Vegetasjonsregistrering Bygnes Hageby

SV: Bygnes Hageby, Karmøy - avklaring trafo og luftspenn

Klossteinvegen

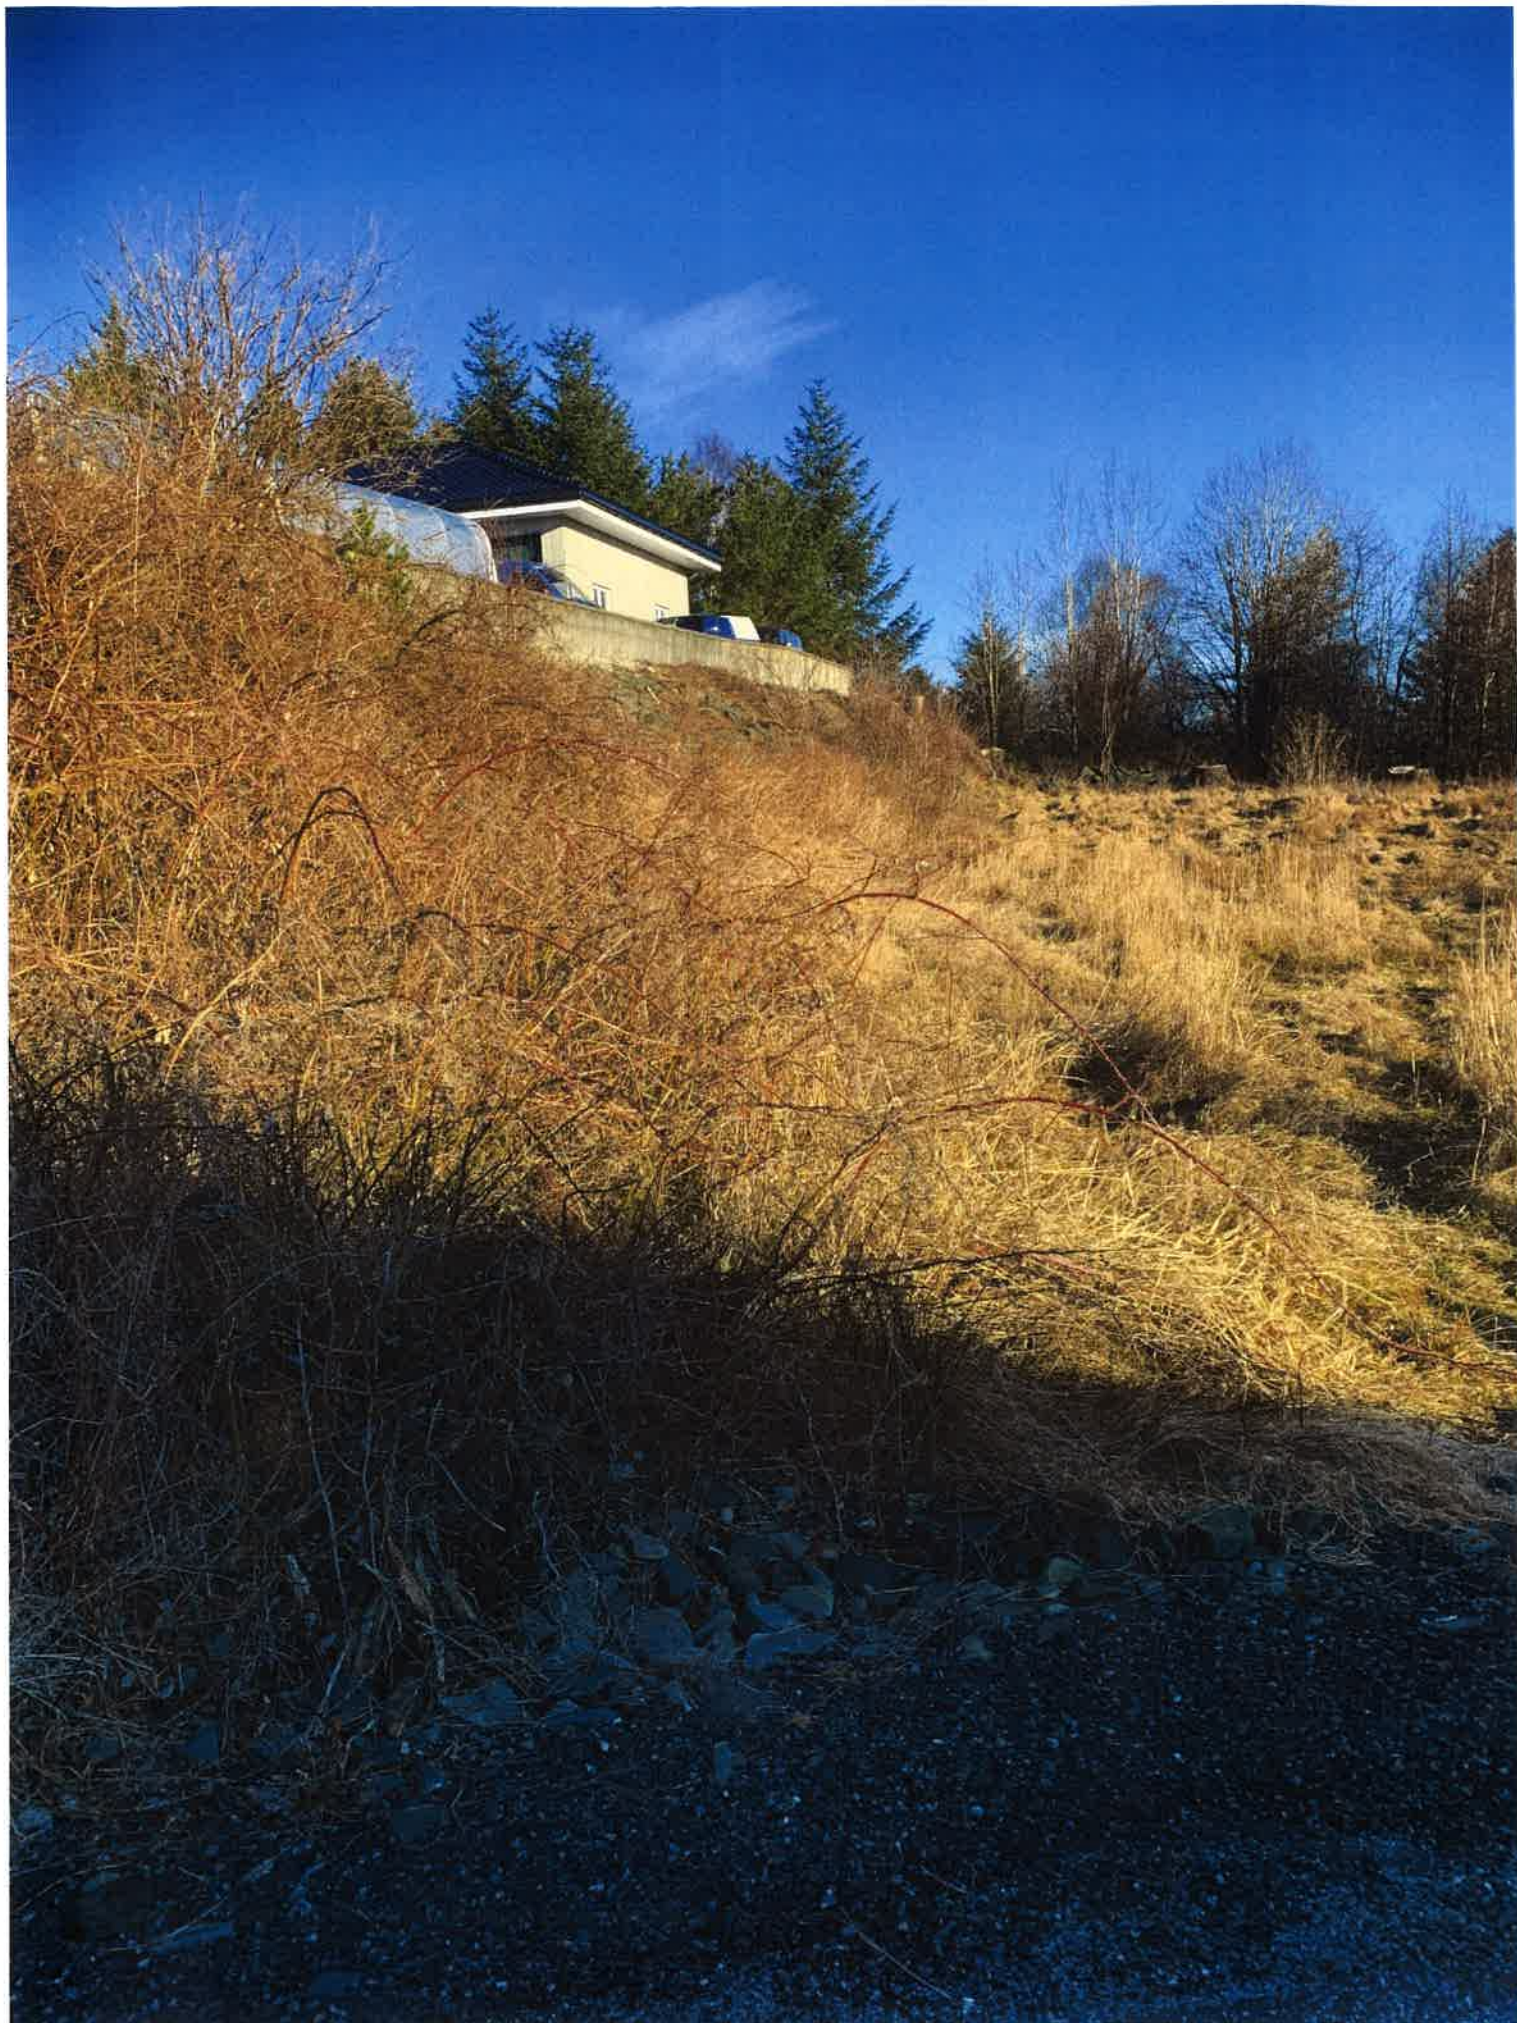
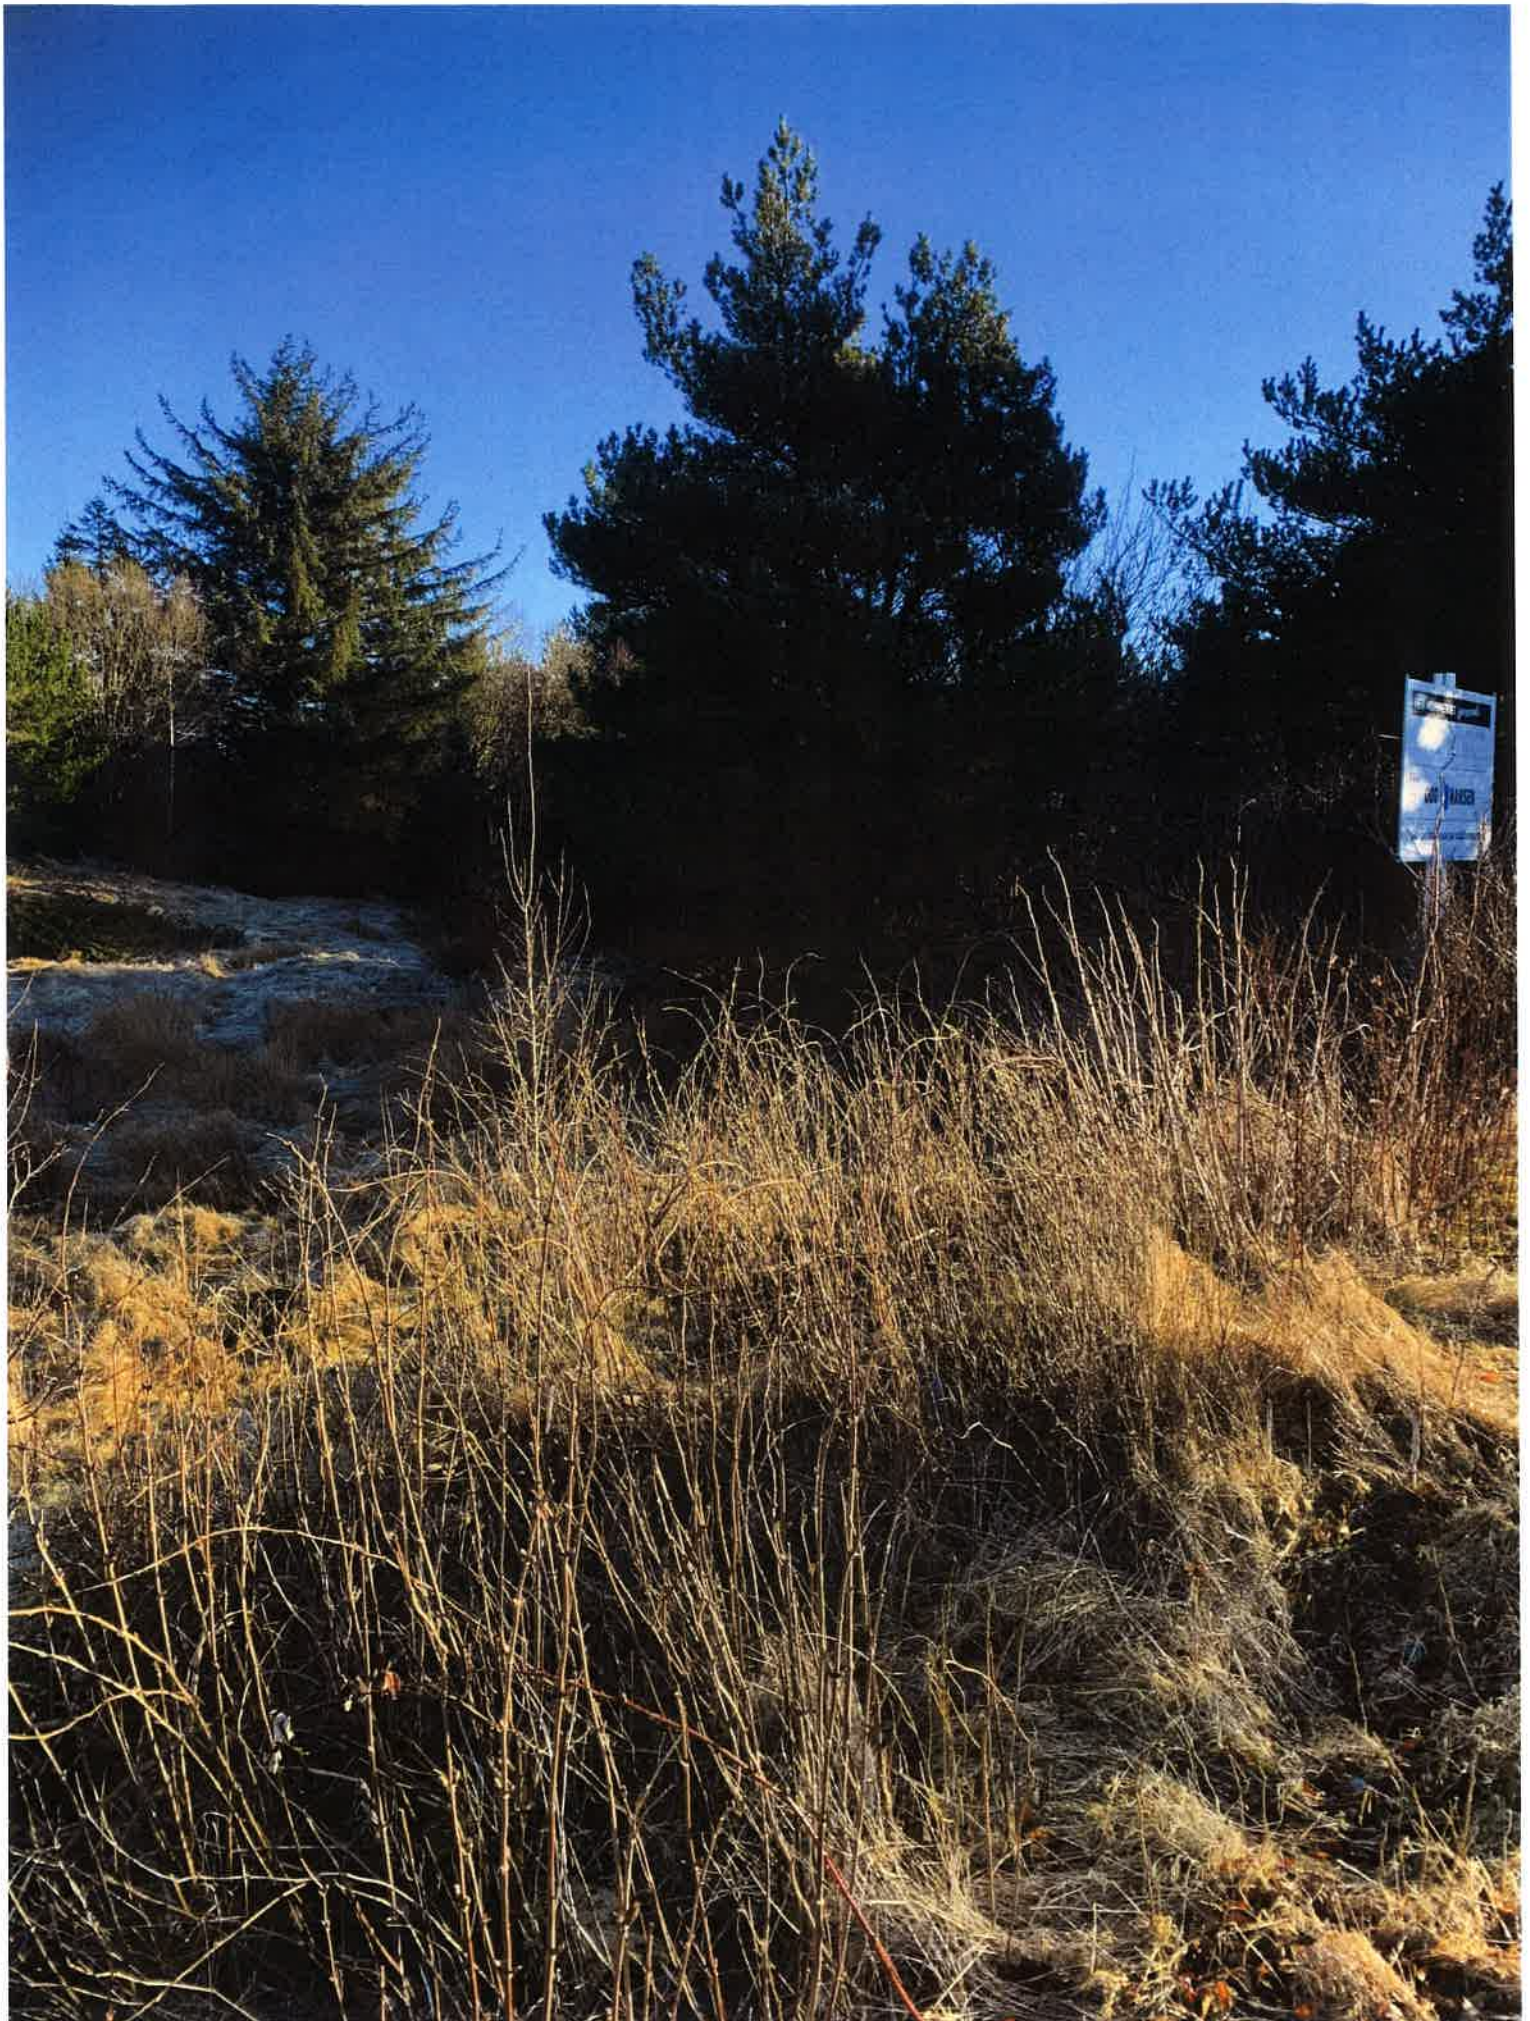
Det er noen større furutrær i utkantene på området og om noe kan beveres kan dette være flott i prosjektet.

Krattområder langs veg og førøvrig består av naturlige trær som bjørk, rogn, seljer og hyll ,bringebær og bjørnebærkratt.

Hageavfall har ikke ført til ny spiring av fremmede organismer slik vi ser det per dags dato

Langs eiendom i sørøst ved eksisterende hus vokser det sitkagran som det ikke anbefales og plantes lenger men kan fjernes eller beskjæres
